改善箇所説明図

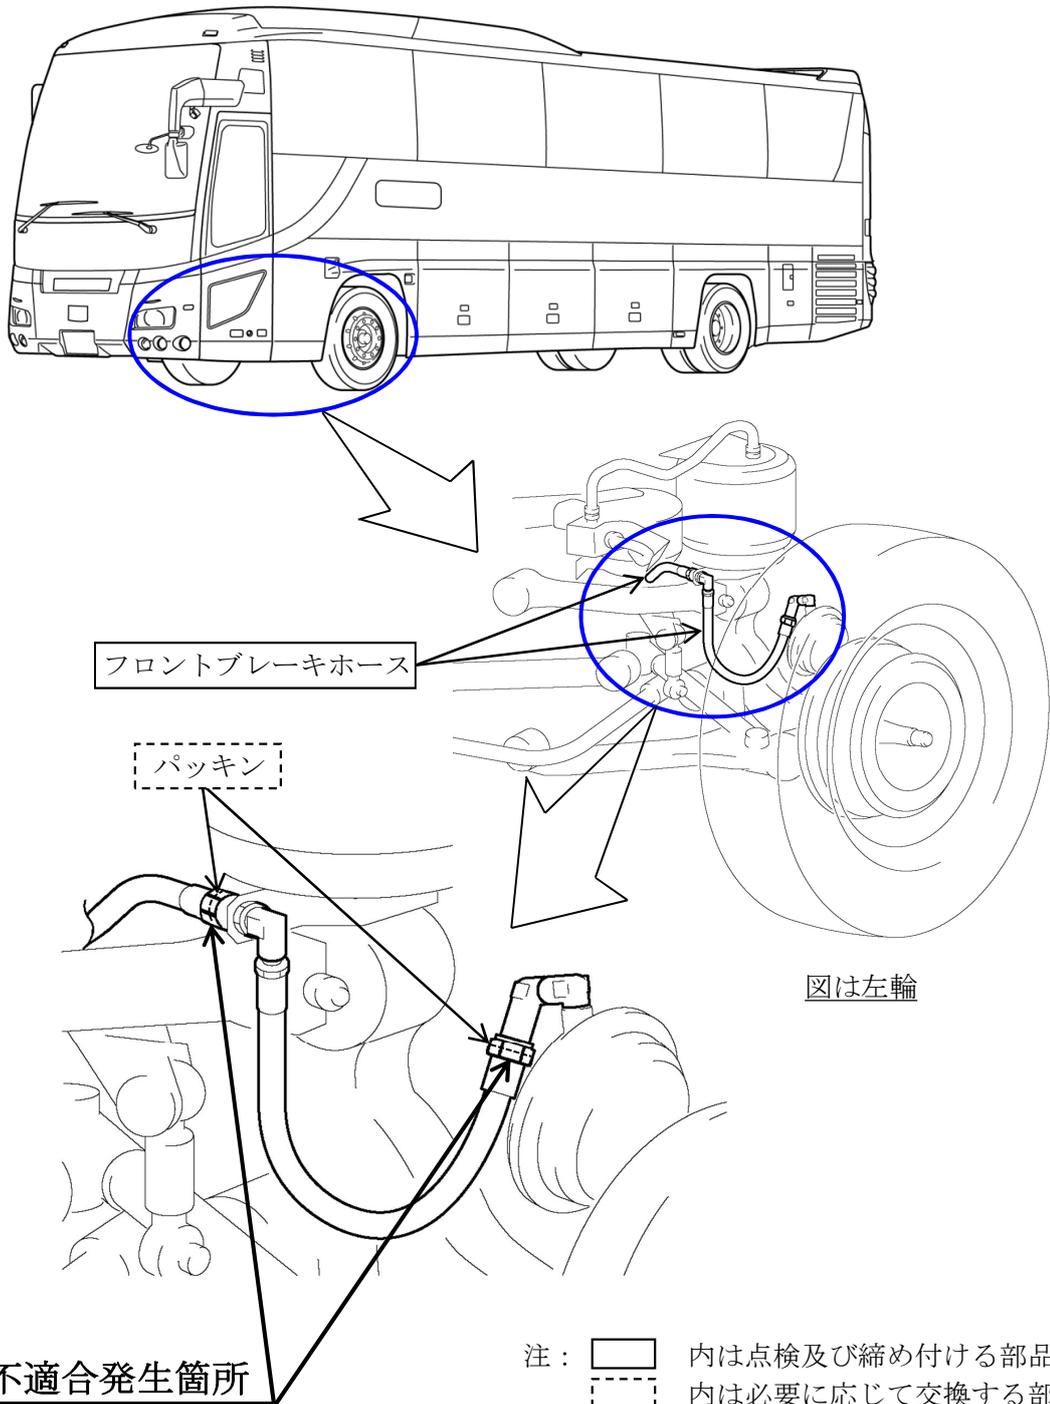
基準不適合発生箇所

大型バスにおいて、フロントブレーキホースの締め付け作業が不適切なため、接続部の締め付け力が不足しているものがある。そのため、そのまま使用を続けると、接続部が緩んでエアが漏れ、最悪の場合、制動力が低下するおそれがある。

改善の内容

全車両、当該ホース接続部の締め付けトルクを点検し、トルクが不足しているものは正規トルクで締め付ける。なお、その際パッキンを新品に交換する。

識別：改善済車両にはネームプレートに白色ペイントを塗布する。
